七尾都市計画道路の変更

都市計画変更の内容

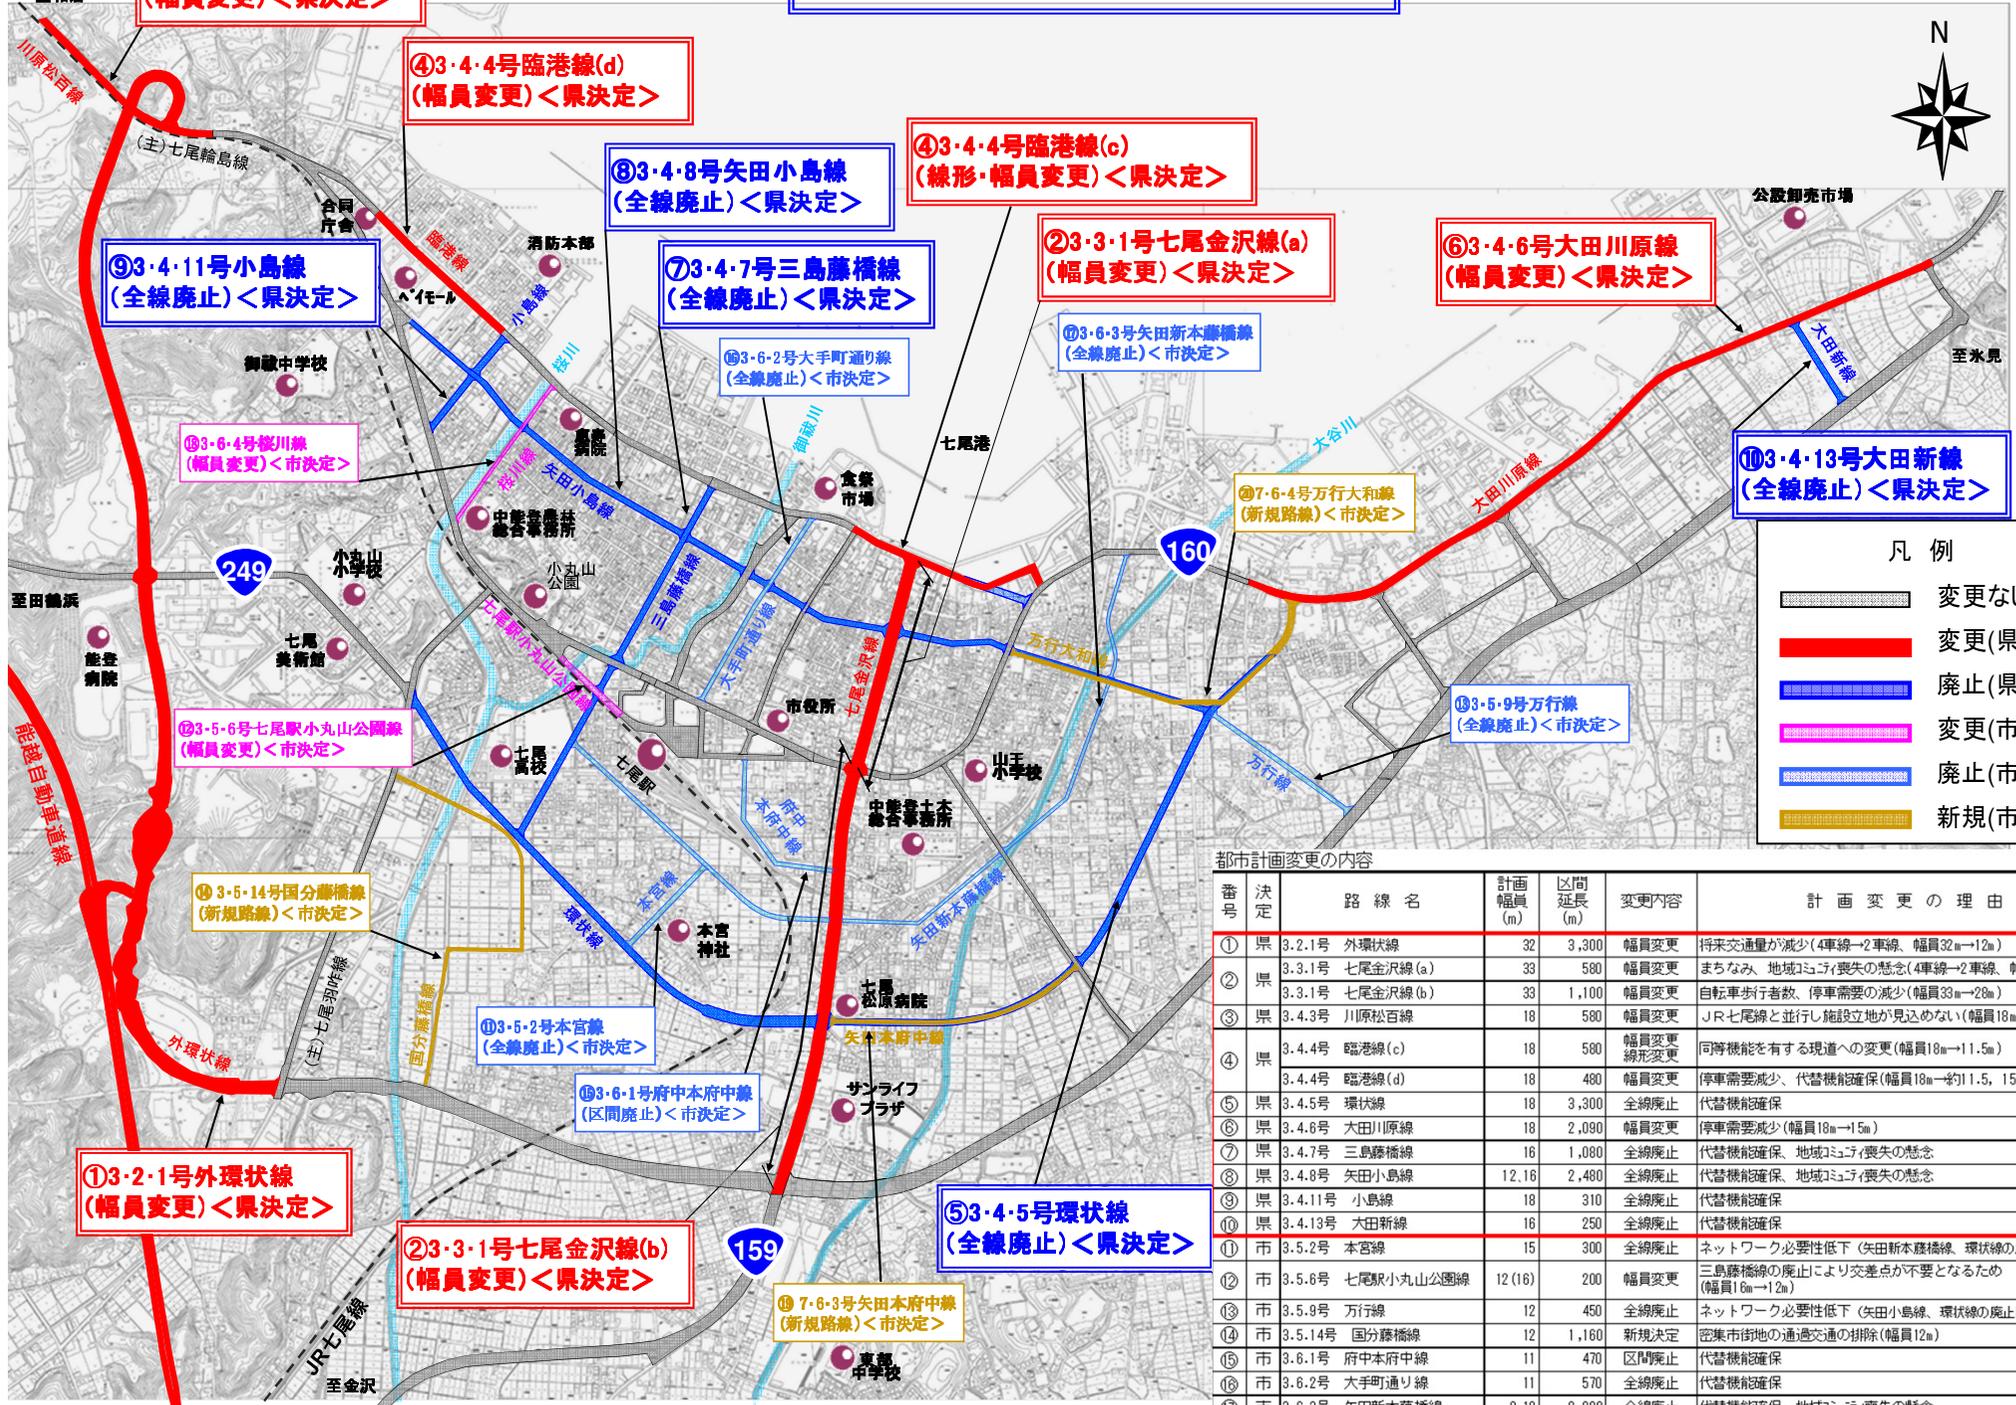
番号	決定	路線名	計画幅員(m)	区間延長(m)	変更内容	計画変更の理由
①	県	3.2.1号 外環状線	32	3,300	幅員変更	将来交通量が減少(4車線→2車線、幅員32m→12m)
②	県	3.3.1号 七尾金沢線(a)	33	580	幅員変更	まちなみ、地域コミュニティ喪失の懸念(4車線→2車線、幅員33m→12m)

3.3.1号 七尾金沢線(b)	33	1,100	幅員変更	自転車歩行者数、停車需要の減少(幅員33m→28m)
③	県	3.4.3号 川原松百線	18	580	幅員変更	JR七尾線と並行し施設立地が見込めない(幅員18m→10.5m)
④	県	3.4.4号 臨港線(c)	18	580	幅員変更 線形変更	同等機能を有する現道への変更(幅員18m→11.5m)

3.4.4号 臨港線(d)	18	480	幅員変更	停車需要減少、代替機能確保(幅員18m→約11.5、15m)
⑤	県	3.4.5号 環状線	18	3,300	全線廃止	代替機能確保
⑥	県	3.4.6号 大田川原線	18	2,080	幅員変更	停車需要減少(幅員18m→15m)
⑦	県	3.4.7号 三島藤橋線	16	1,080	全線廃止	代替機能確保、地域コミュニティ喪失の懸念
⑧	県	3.4.8号 矢田小島線	12,16	2,480	全線廃止	代替機能確保、地域コミュニティ喪失の懸念
⑨	県	3.4.11号 小島線	18	310	全線廃止	代替機能確保
⑩	県	3.4.13号 大田新線	16	250	全線廃止	代替機能確保
⑪	市	3.5.2号 本宮線	15	300	全線廃止	ネットワーク必要性低下(矢田新本藤橋線、環状線の廃止による)
⑫	市	3.5.6号 七尾駅小丸山公園線	12(18)	200	幅員変更	三島藤橋線の廃止により交差点が不要となるため(幅員18m→12m)
⑬	市	3.5.9号 万行線	12	450	全線廃止	ネットワーク必要性低下(矢田小島線、環状線の廃止による)
⑭	市	3.5.14号 国分藤橋線	12	1,160	新規決定	密集市街地の通過交通の排除(幅員12m)
⑮	市	3.6.1号 府中本府中線	11	470	区間廃止	代替機能確保
⑯	市	3.6.2号 大手町通り線	11	570	全線廃止	代替機能確保
⑰	市	3.6.3号 矢田新本藤橋線	9,12	2,280	全線廃止	代替機能確保、地域コミュニティ喪失の懸念
⑱	市	3.6.4号 桜川線	8	450	幅員変更	歩道確保(幅員8m→11m)
⑲	市	7.6.3号 矢田本府中線	9	950	新規決定	浄水活動困難区域の解消(幅員9m)
⑳	市	7.6.4号 万行大和線	9	930	新規決定	浄水活動困難区域の解消(幅員9m)
